**Oggetto: Comunicazione di modifica non sostanziale dell'impianto ai sensi dell'Art.29-nonies del D.Lgs 152/2006 e s.m.i.**

|   | PROGETTO<br>Catalizzatore CO CC1 | Pag. 1 di 4 | Rev. 00 |

### ***Aggiornamento AIA per modifica non sostanziale***

***Nuova Relazione tecnica dei processi produttivi***

Figura 2.1 – Rappresentazione grafica inserimento catalizzatore CO in caldaia recupero

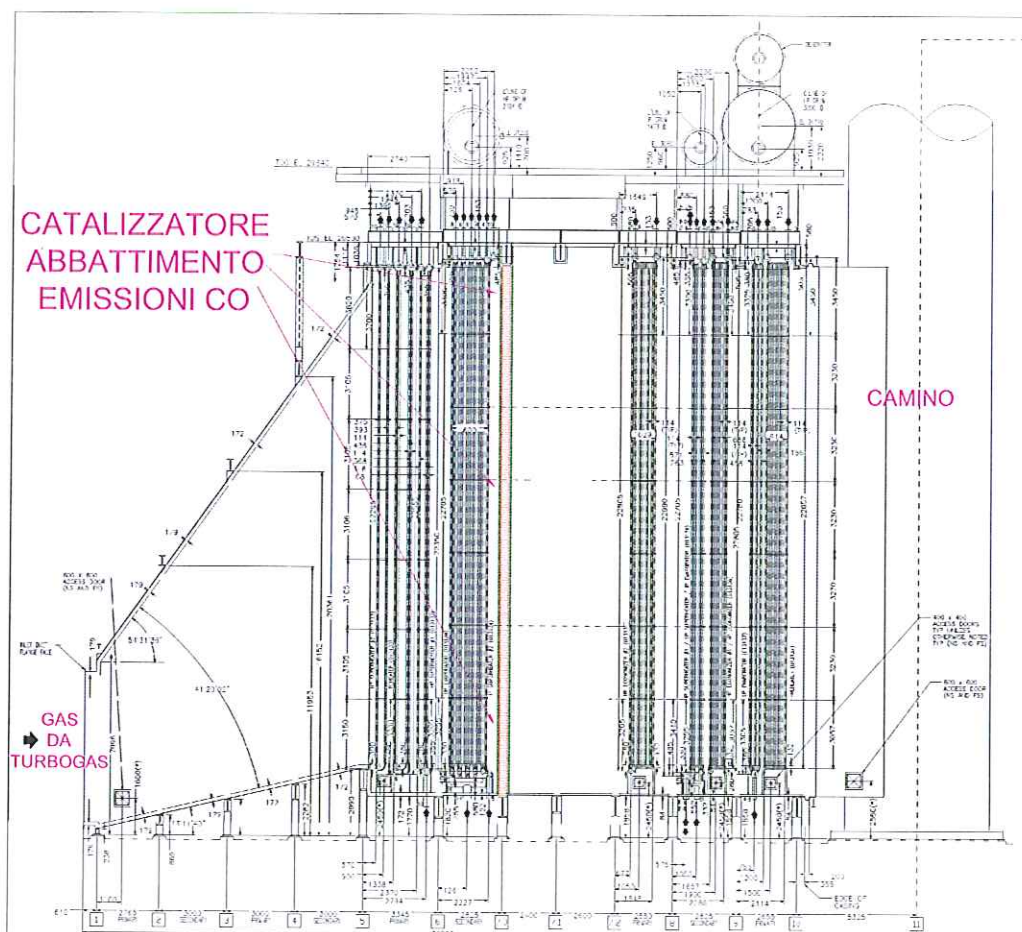
La modifica prevista per il Ciclo Combinato 1, descritta in dettaglio al successivo paragrafo 2.2, è costituita dall'installazione di un sistema catalitico per l'abbattimento del CO nella caldaia a recupero allo scopo di ridurre il quantitativo di monossido di carbonio dei gas caldi provenienti dalla turbina a gas. Pertanto di seguito sono descritte le modifiche tecniche atte a tale scopo.

La figura 2.1 riporta una rappresentazione grafica del progetto di inserimento del catalizzatore CO all'interno della caldaia a recupero.

All'interno della caldaia a recupero del Ciclo Combinato 1, verrà installato un sistema catalitico per l'abbattimento del monossido di carbonio, a valle della sezione IPSH2 (surriscaldatore della sezione a pressione intermedia) ed a monte della sezione HPECO2 (economizzatore di secondo stadio della sezione di alta pressione) come riportato nella figura 2.1. Lo scopo di tale sistema è quello di ridurre la concentrazione di CO nei gas caldi provenienti dalla turbina a gas, ad un livello idoneo per permettere maggiore modulazione della produzione.

Il sistema di abbattimento catalitico è sostanzialmente costituito da moduli di catalizzatore (di dimensioni circa 600x700 mm e spessore di circa 150 mm) occupanti l'intera sezione di passaggio dei fumi, supportati, all'interno del condotto fumi della caldaia a recupero, da un telaio metallico.
